Anlage zum Bauzettel Nr. 1009/84
Bauaufsichtlich geprüft
Stadt Dorsten
Der Stadtdirektor - ~~Verordnungsamt~~
Dorsten, den 7.12.1984
i. A. Herta
Herta, Dipl.-Ing.

DORSTEN AUERHAHN-WÄCHTEL STR.

HAUS 15 ÷ 20

DG M. 1:100

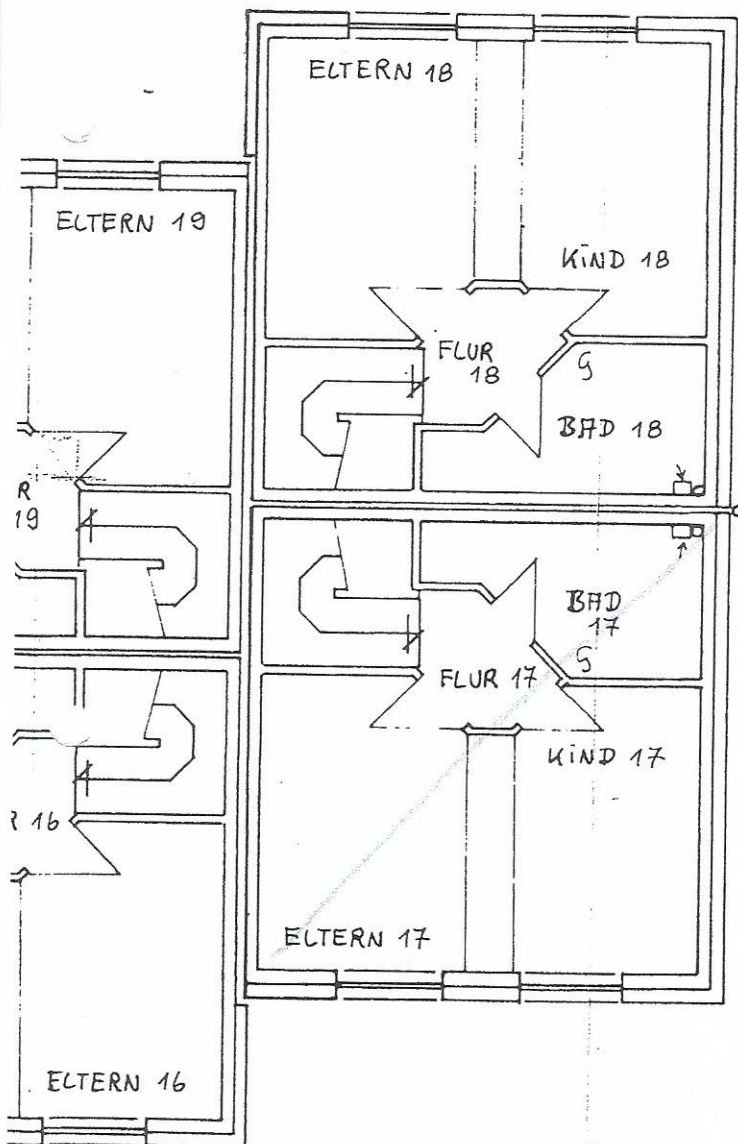
Innenaberte u. -türe sind
gem. DIN 18252 zu entwerfen!

E.

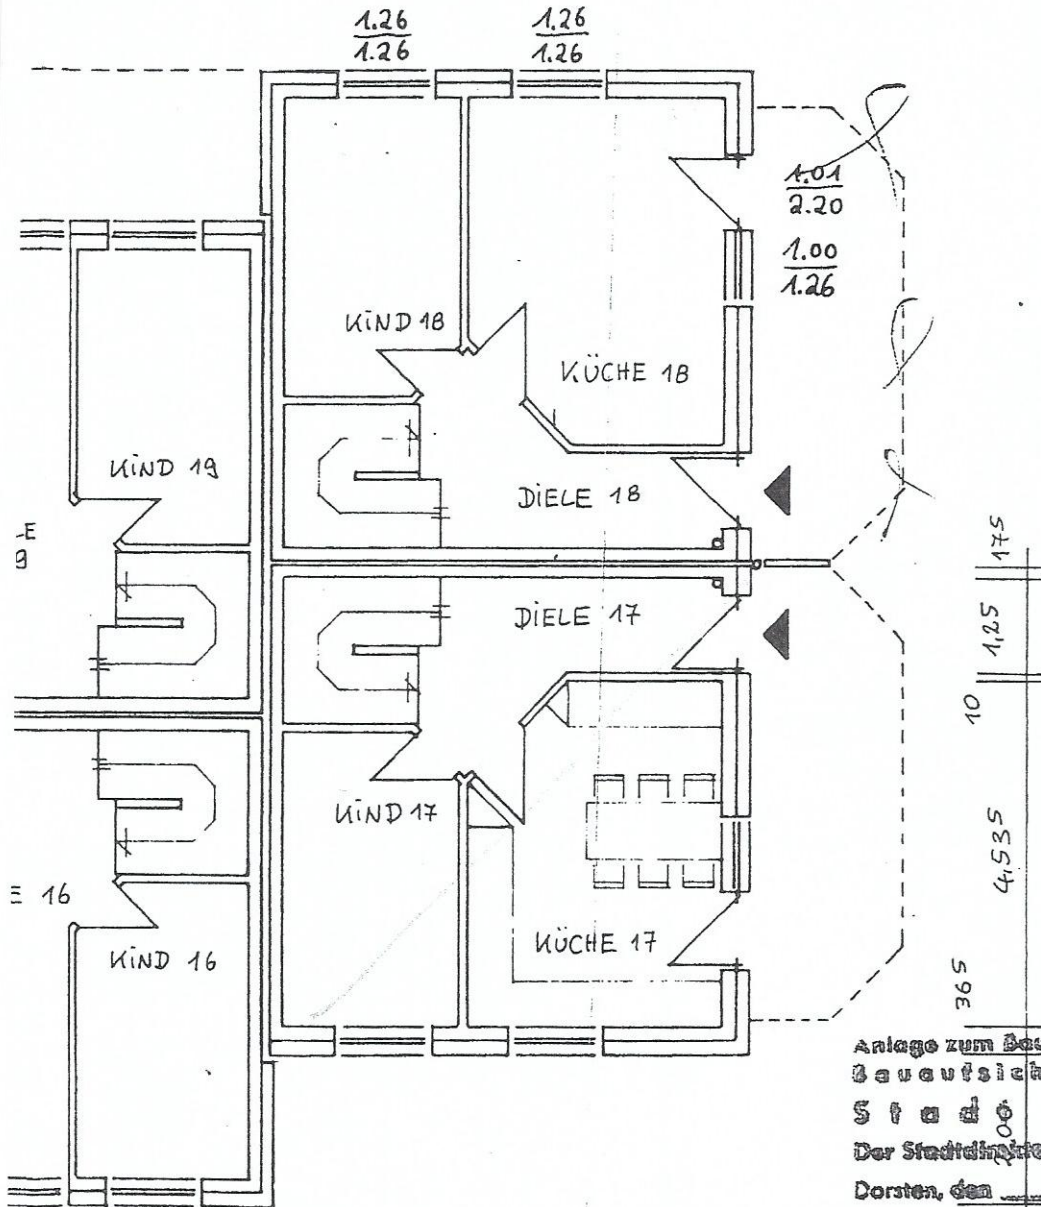
Innenaborte u. -Bäder sind
gem. DIN 18017 zu entlüften!

Din 1966 und die
Entwässerung-Satzung
der Stadt Datteln
sind zu beachten

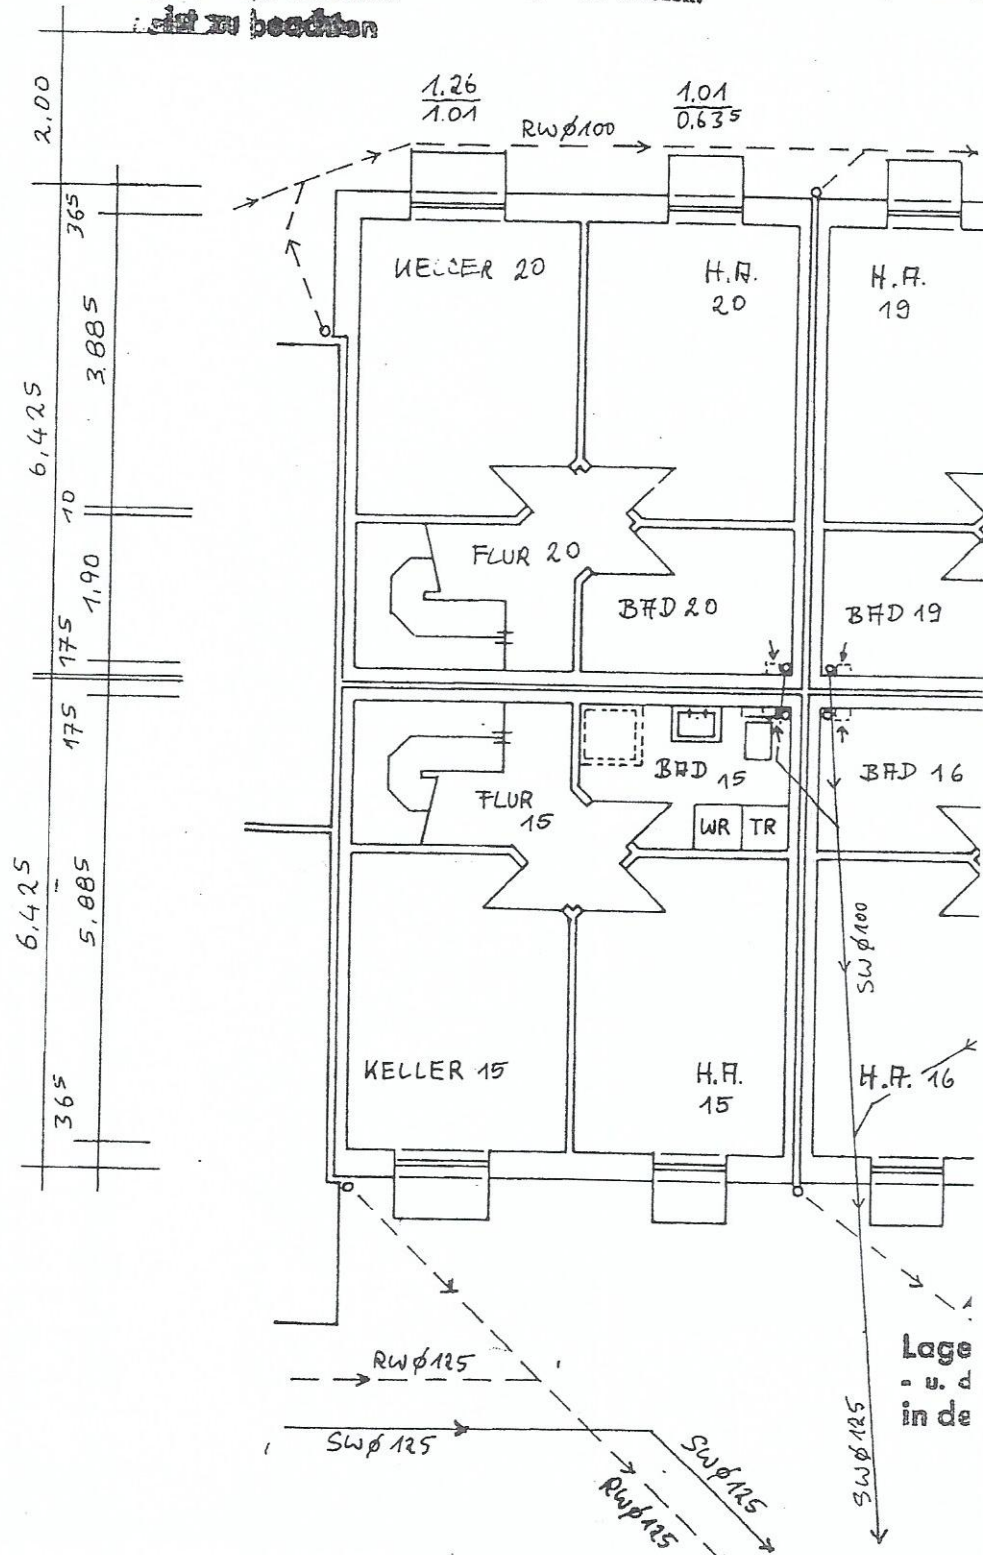
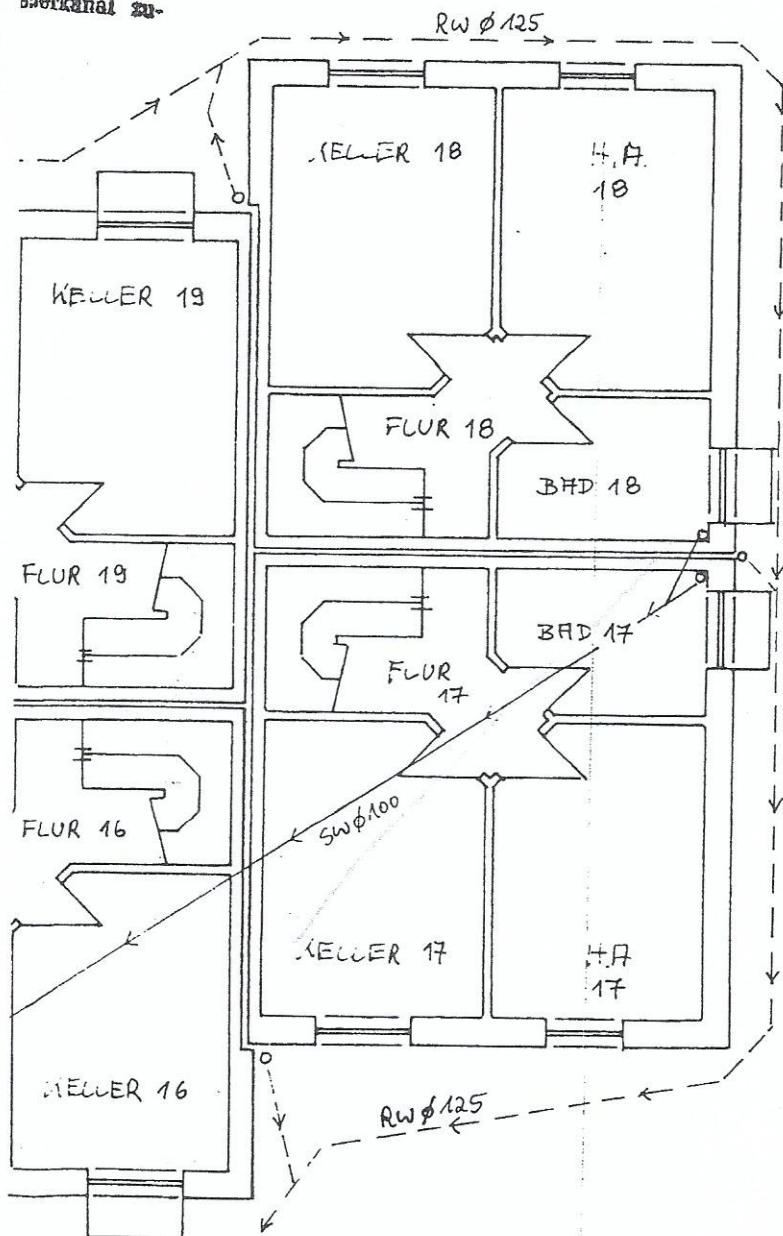
Abortanlagen dürfen lt. DIN 1286, Abs. 14
schrägdoppelschlüsse angeschlossen werden.
Gründe muß das Schmutzwasser mit einer an
den Hebeanlage dem öffentlichen Schmutzwasser
geleitet werden.

17 über Rück-
Aus diesem
risch arbeiten-
slerkanal zu-

Die Tiefe der Kanäle
entw. Kanalarbeitung
richtigkeit überprüfen
HAUS 15 ÷ 20
M. 1:100
30/9/84 W. Wiegert
Bauwerk: NBB i.d. Wiegert
